DIRECCIÓN SEGURIDAD HÍDRICA

MEMORANDO DSH-585-2021

ASUNTO : Respuesta a MEMO DEEIA – 0292-1005-2021

RESPUESTA A LA PRIMERA INFORMACIÓN ACLARATORIA
ESTUDIO: “RESIDENCIAL SENDEROS DE DON BOSCO”
CATEGORIA: II
EXPEDIENTE: DEIA-II-F-C51-2020

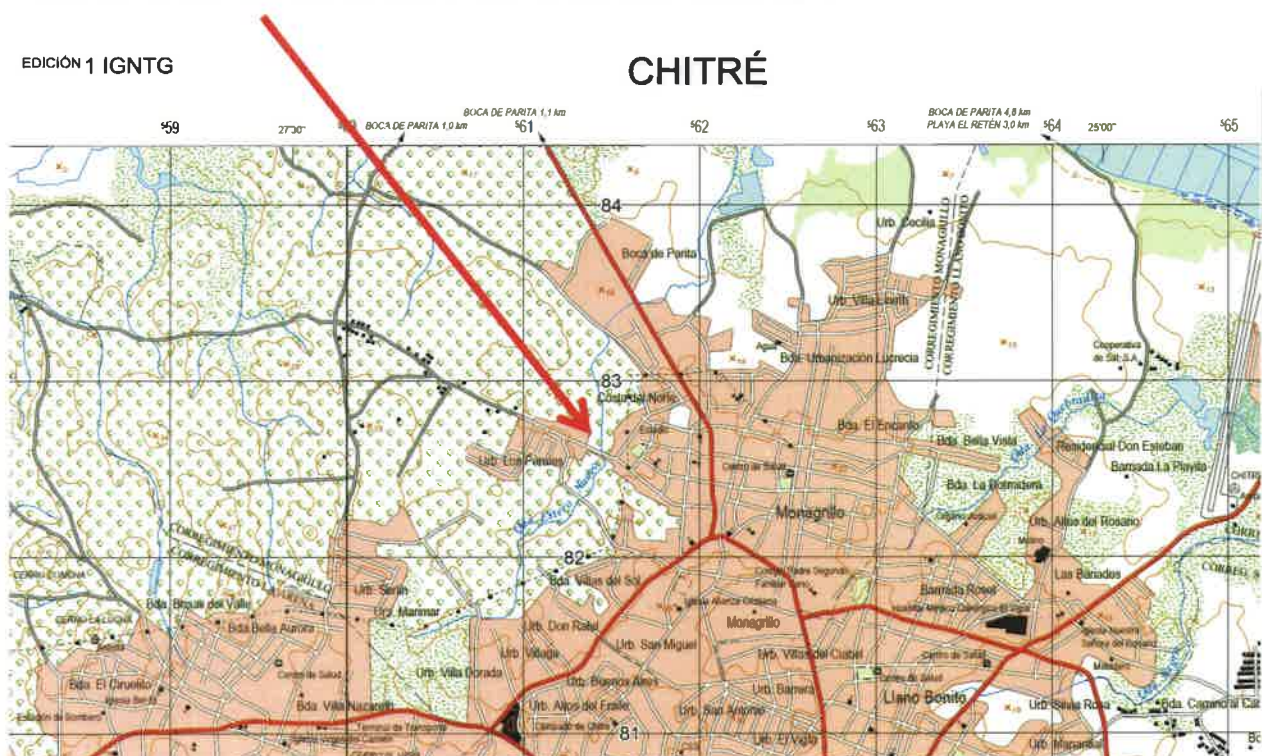
El informe tiene todo el peso profesional y técnico, y como autoridad es el insumo de rigor, que valida los hallazgos en campo.

El archivo vectorial oficial de ríos y quebradas que el Ministerio de Ambiente utiliza, tiene su origen en el Instituto Geográfico Nacional Tommy Guardia, el cual indica que la quebrada “Estero Nuevo” atraviesa el polígono del proyecto. Dicha quebrada solo pasa por el polígono, no tiene nacimiento en el terreno en cuestión.

Adicional por aspectos ecológicos y de vegetación, es apreciable a simple vista un tipo de vegetación más arbustiva en los márgenes del curso de agua.
